MXL4 Sp. z o.o Sp. kom. Al. Bohaterów Warszawy 40/3A2A 70-342 Szczecin tel/fax 91 4884 364 mxl4@mxl4.com www.mxl4.com	
PROJEKTOWAŁ	mgr inż. Krzysztof Imbra
SPRAWDZIŁ	mgr inż. Grzegorz Keczmar
OPRACOWAŁ	
NAZWA I ADRES OBIEKTU BUDOWLANEGO PRZEBUDOWA BUDYNKU ZAPLECZA DLA MKS POGOŃ BARLINEK Z SIEDZIBĄ PRZY UL. SPROTOWEJ 1 W BARLINKU	
BRANŻA	SANITARNA
STADIUM PROJEKTU	PROJEKT WYKONAWCZY IX.2020
TYTUŁ RYSUNKU PROFIL ZEWNĘTRZNEJ INSTALACJI KANALIZACJI DESZCZOWEJ D20-D27	
NR RYSUNKU	SKALA
KD	Rev.01 1:100/100

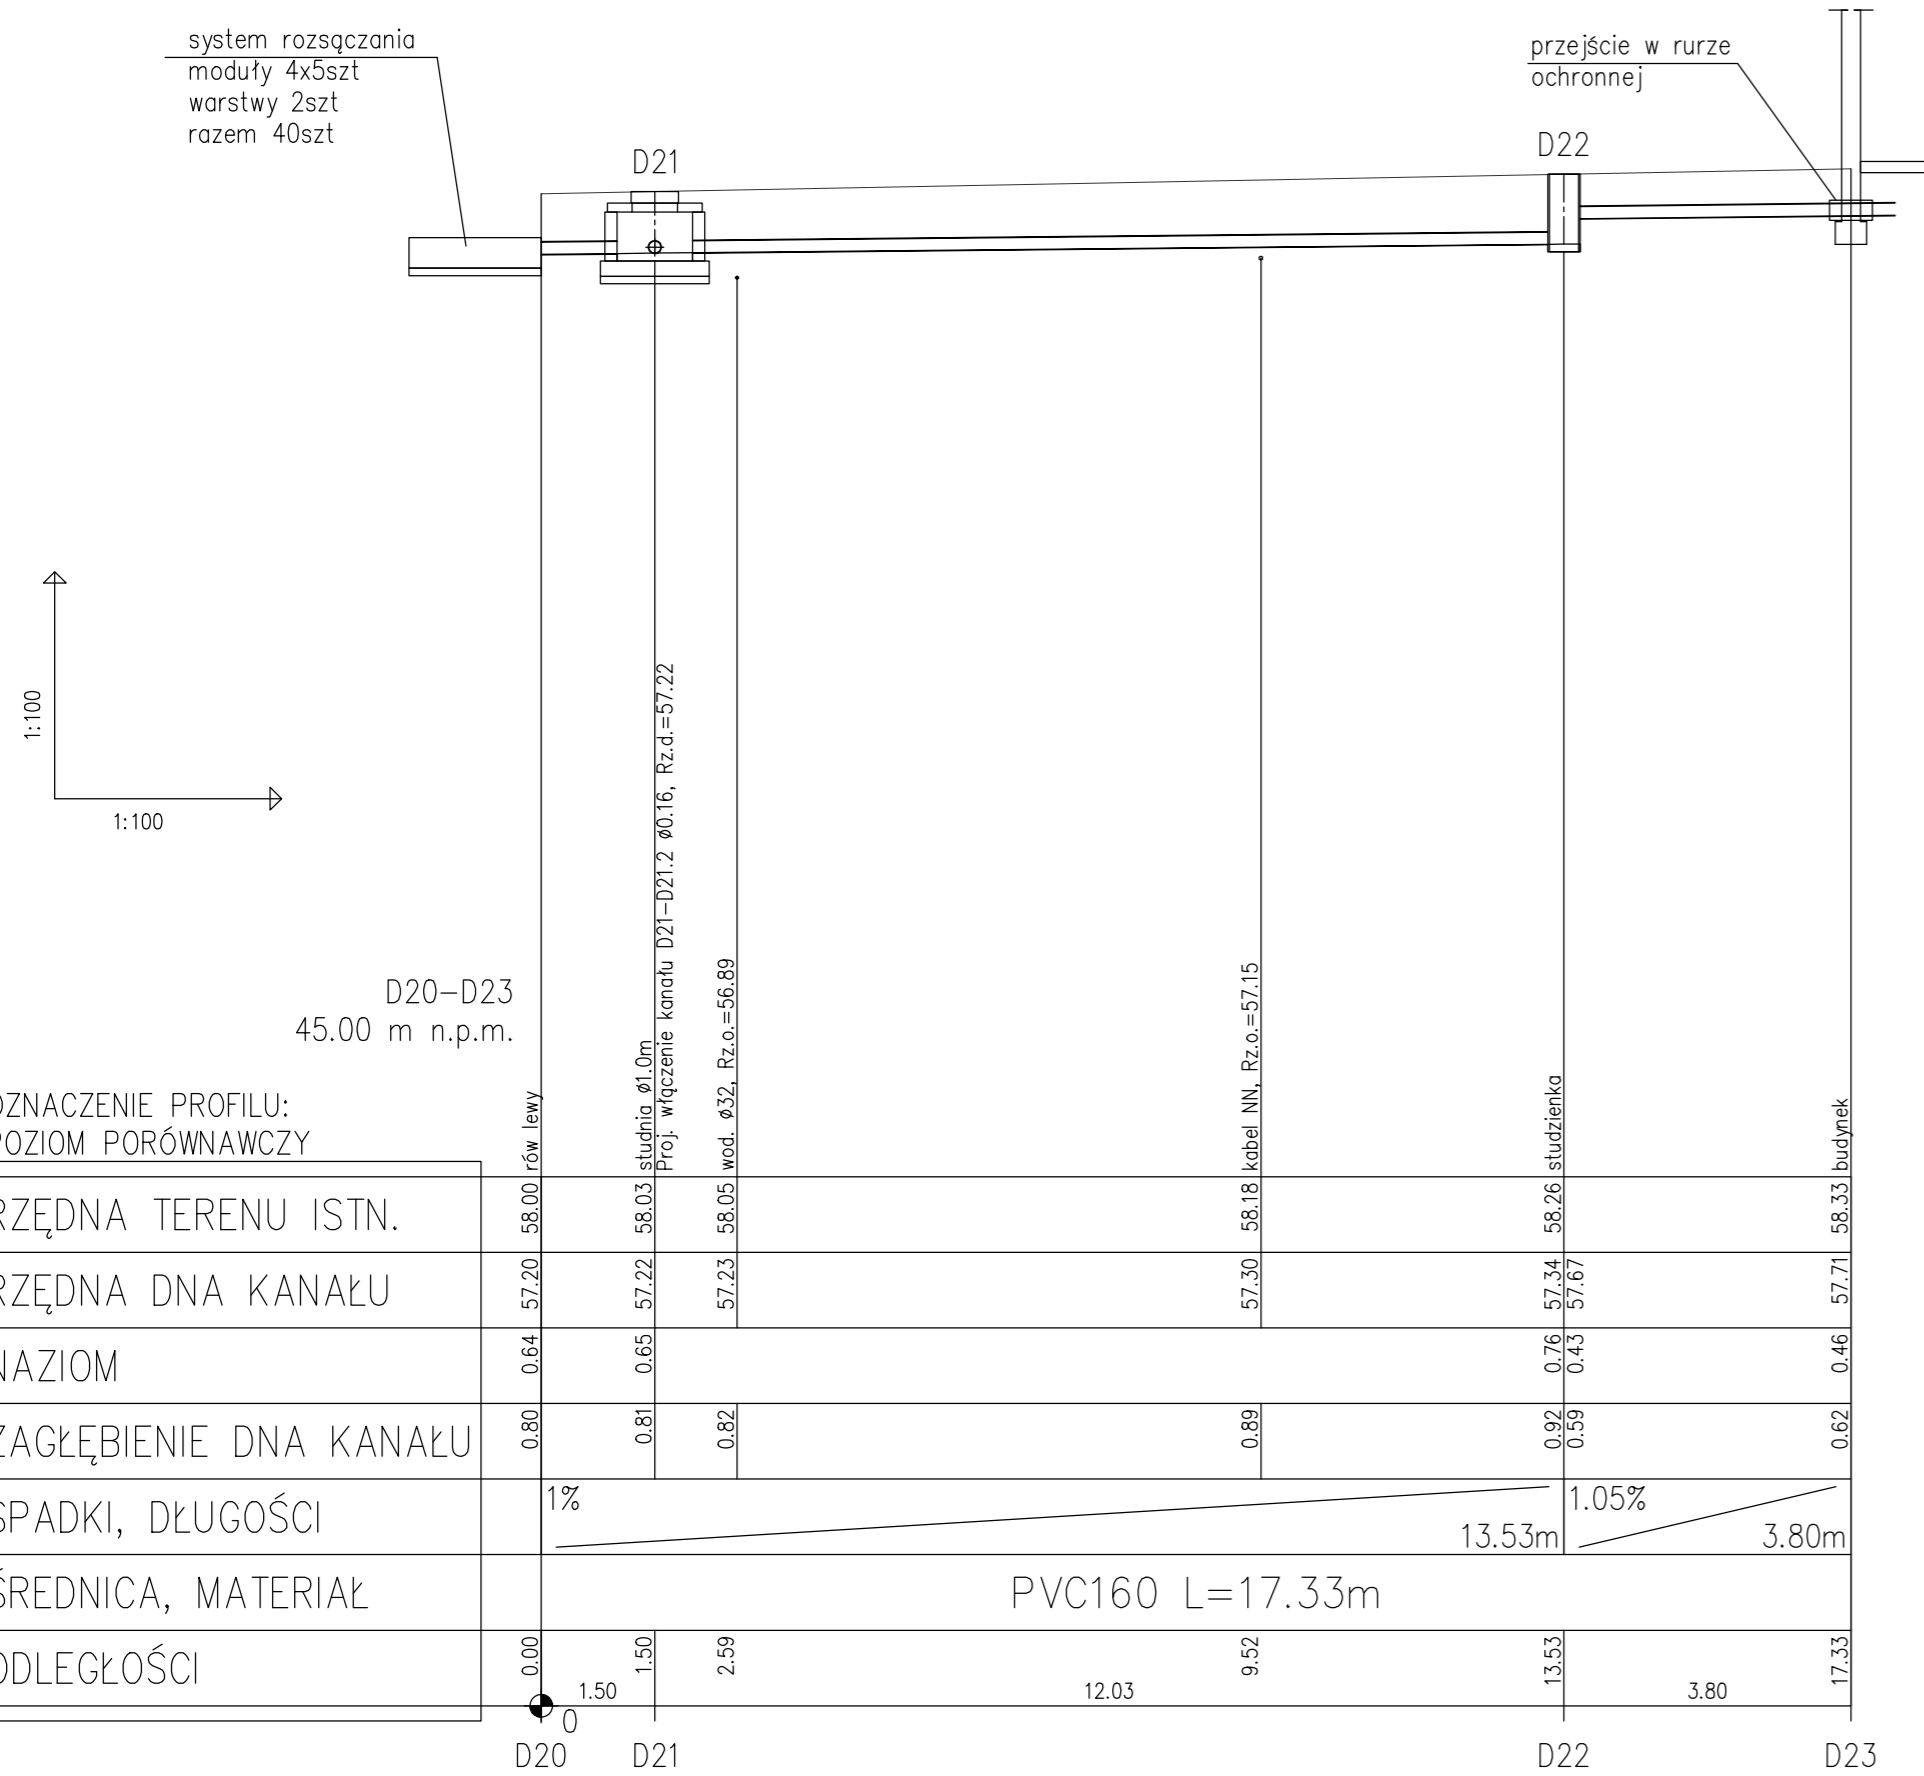
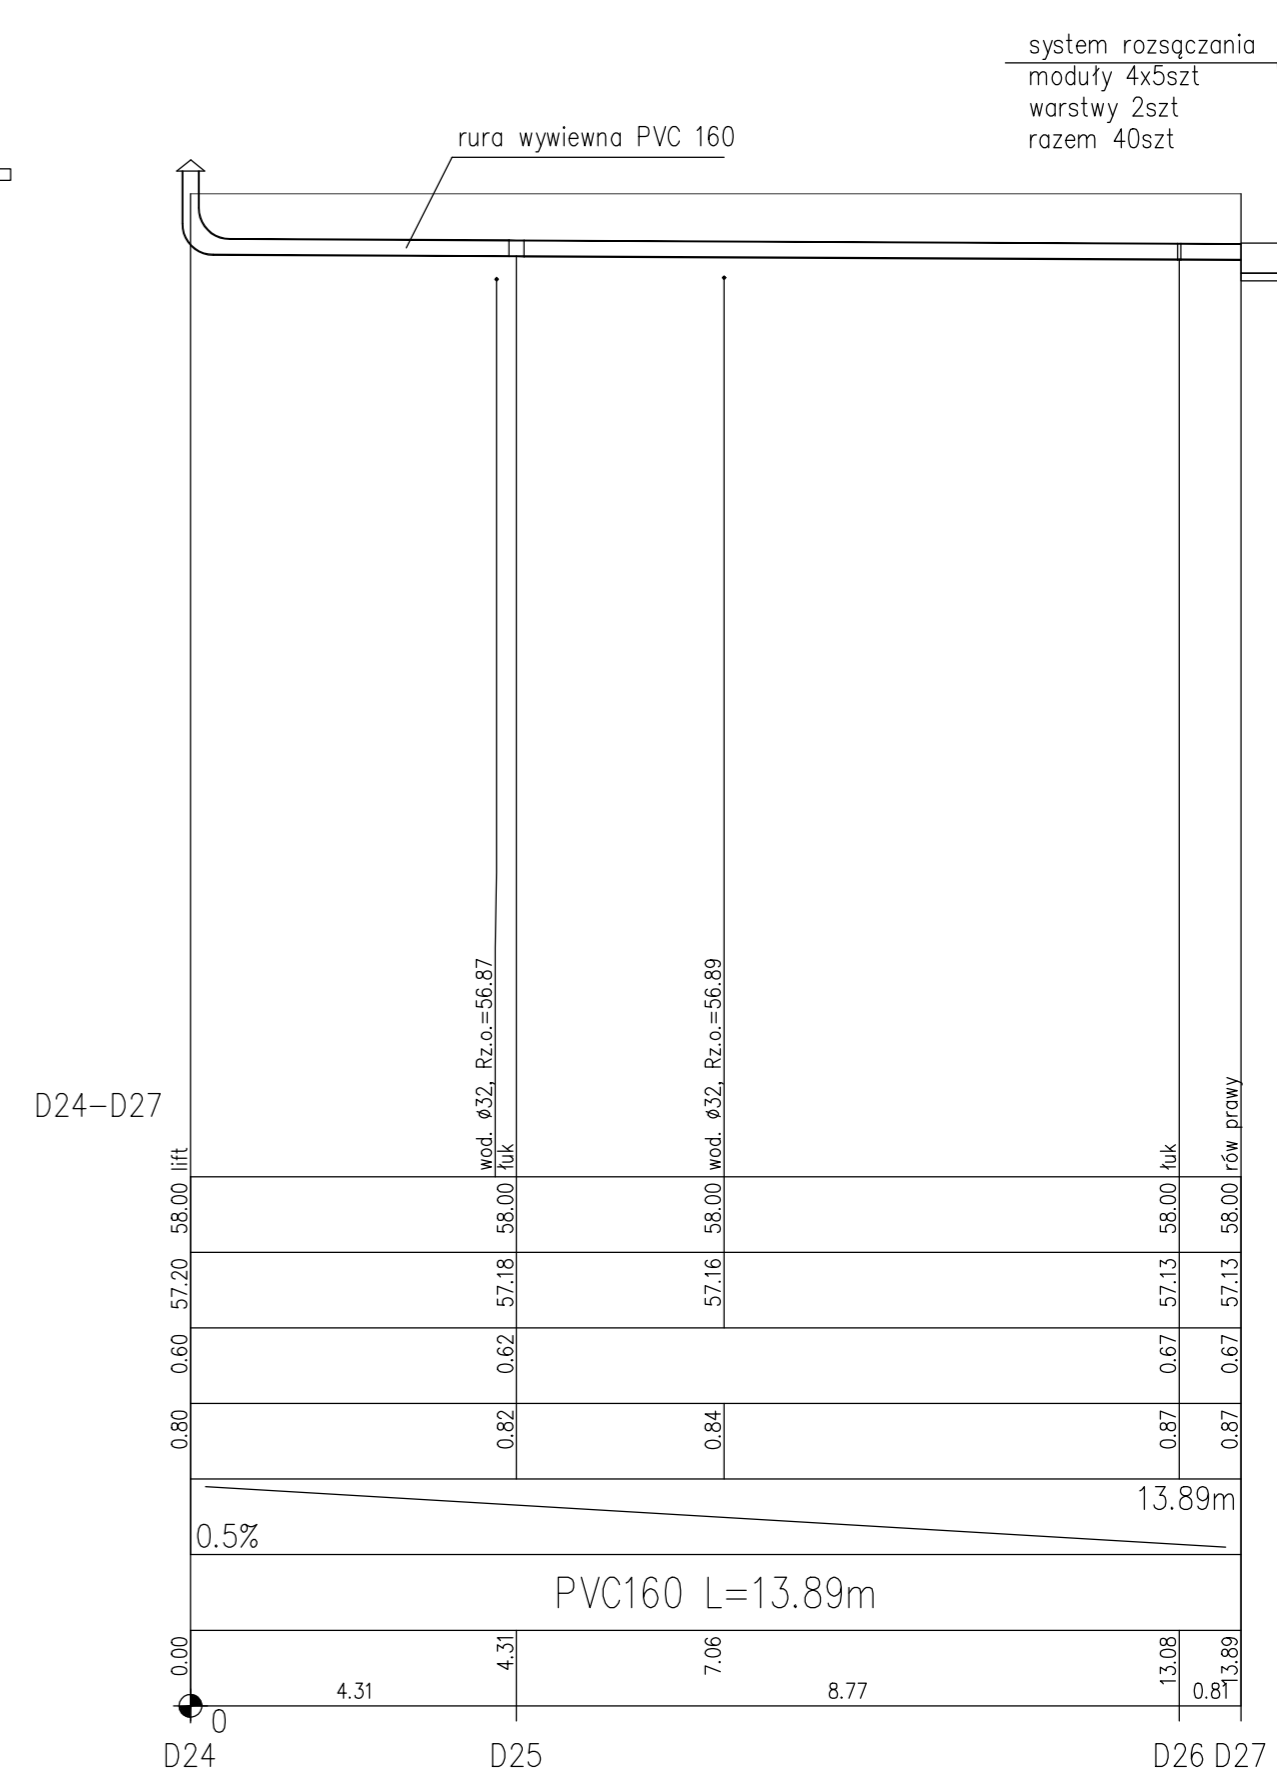
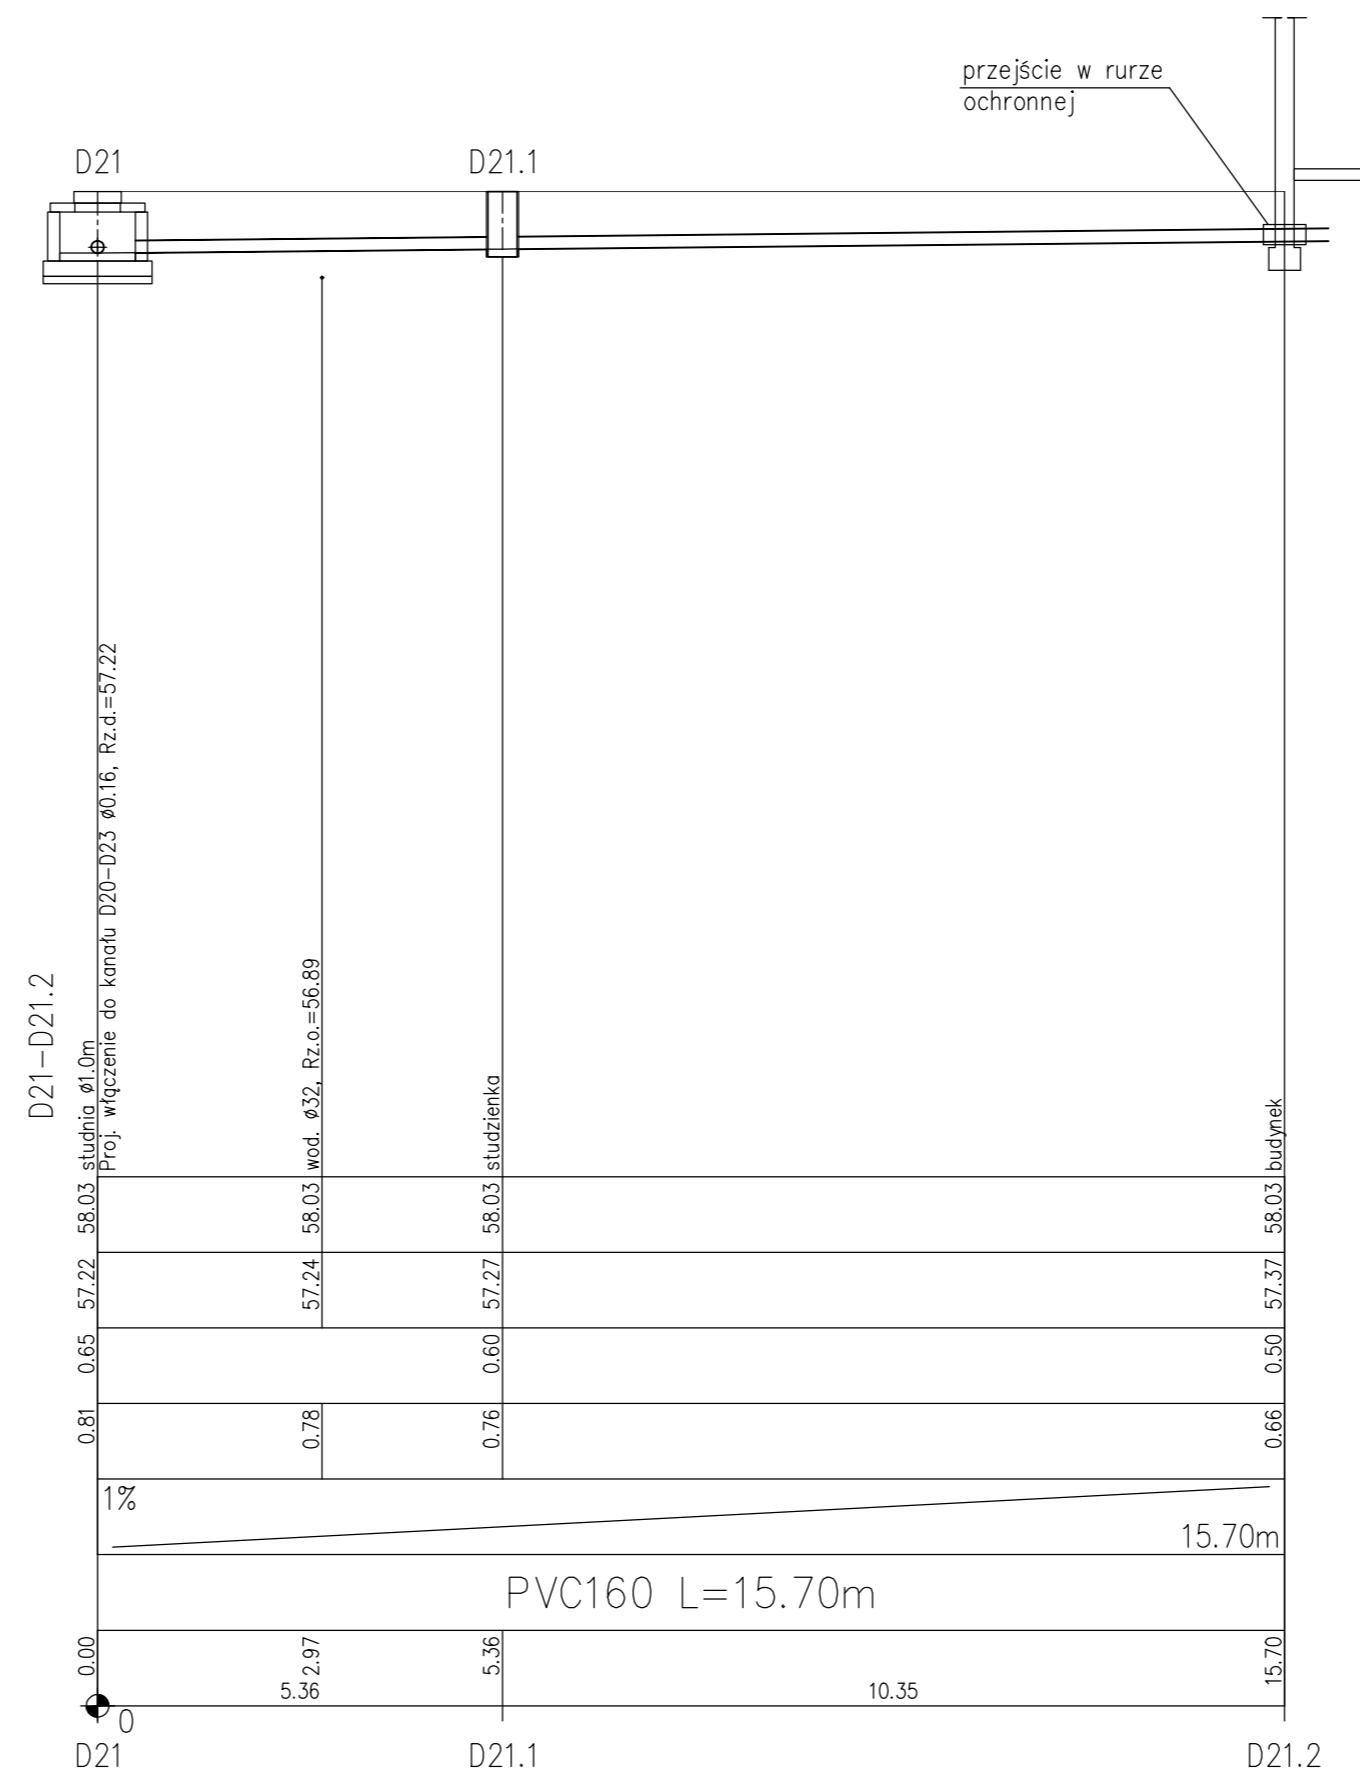
REWIZJA 01:
Zmiana tras instalacji kanalizacji
deszczowej prowadzonej pod posadzką z
rur PVC.
Wymagane miejscowe obniżenia
fundamentów.
